安全召回通知

配备一体成型 (OPI) 立管的 2011-2015 Cannondale 山地车

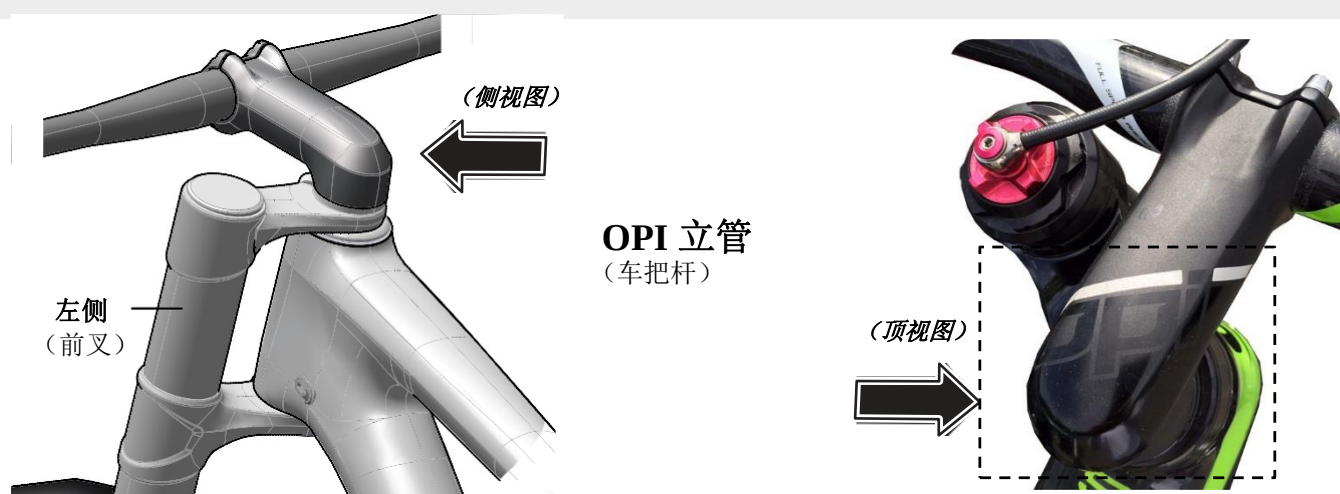
从 2011 至 2015 年款，Cannondale 在某些山地车上使用了 OPI 立管。我们还在售后市场中销售了一些 OPI 立管。测试显示，OPI 立管底部与车把管顶部的连接处特性造成抗疲劳寿命的降低。这可能造成前叉出现故障，进而引发严重事故或受伤。为解决这一风险，所有采用 OPI 的前叉必须配备一个特殊楔形套件，可将 OPI 立管和车把管的螺纹连接处锁死并加固。这一解决方案可将抗疲劳寿命恢复到相应的水平。

OPI 车把是召回的部件。这位于车头管内，不可见。左侧前叉和 OPI 立管不在召回之列。

- OPI 立管上印有黑色“OPI”大图标，上方有白色横纹。OPI 立管外观光滑，在车头管周围。
- OPI 立管没有管螺栓，仅有 4 个车把杆螺栓。使用上图确定属于召回的单车。

属于本次召回的 OPI 车把的抗疲劳寿命降低，可导致前叉夹具或螺栓在长时间使用后断裂。如果出现此情况，骑车人将失去控制，发生事故。

配备 OPI 立管的单车消费者应立即停用单车并联系最近的 Cannondale 授权经销商。Cannondale 经销商将检查单车的 OPI 立管和前叉是否有任何损坏并在 IPO 立管车把系统上安装加固件，并安装新的左侧紧固螺栓。
